ふそう エアロエース、エアロキーンの手体装置（左側ミラーステー）のリコールについて

リコール届出番号	5867	リコール開始日	令和8年8月21日
基準不適合状態にあると認める構造、装置又は性能の状況及びその原因	手動格納式左側ミラーにおいて、評価方法の検討が不十分のため、走行時の振動等により手動格納式ユニットのユニットフランジ部に亀裂が生じることがある。そのため、そのままの状態で使用を続けると亀裂が進展して、最悪の場合、ミラーが脱落するおそれがある。		
改善措置の内容	全車両、手動格納ユニット、ミラー側ステー、およびこれらの締結用部品を対策品に交換する。

改善箇所説明図

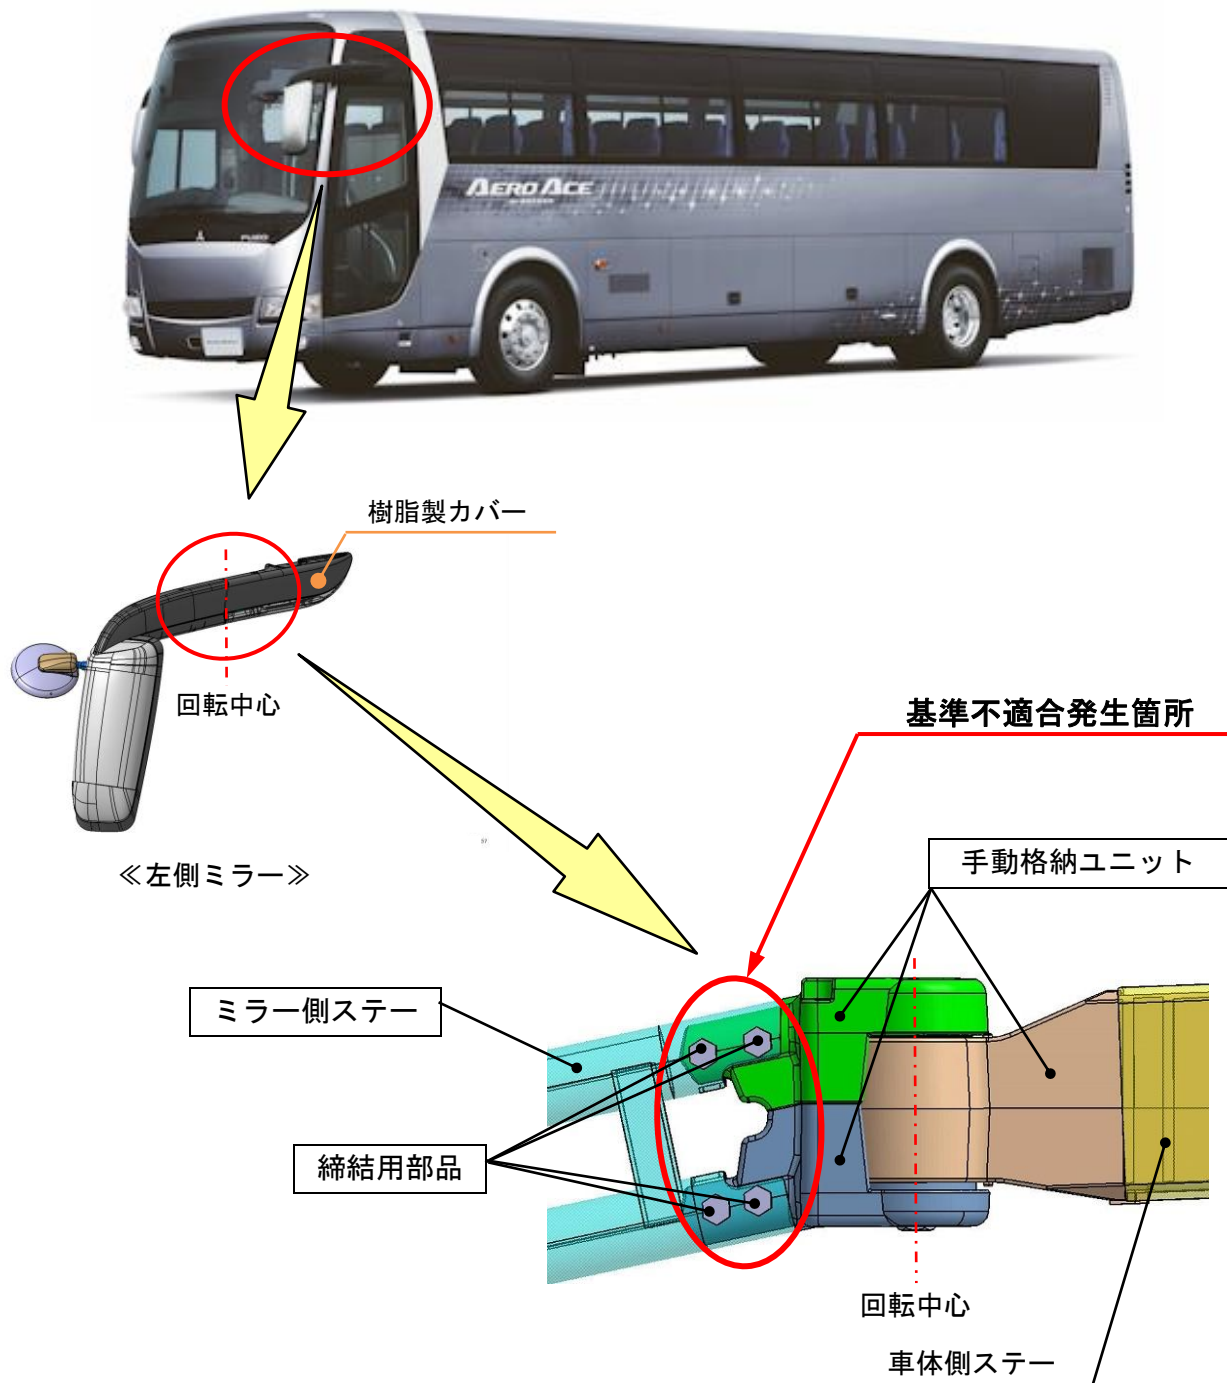
手動格納式左側ミラーにおいて、評価方法の検討が不十分のため、走行時の振動等により手動格納式ユニットのユニットフランジ部に亀裂が生じることがある。そのため、そのままの状態で使用を続けると亀裂が進展して、最悪の場合、ミラーが脱落するおそれがある。

全車両、手動格納ユニット、ミラー側ステー、およびこれらの締結用部品を対策品に交換する。

注：□ は、交換部品を示す。
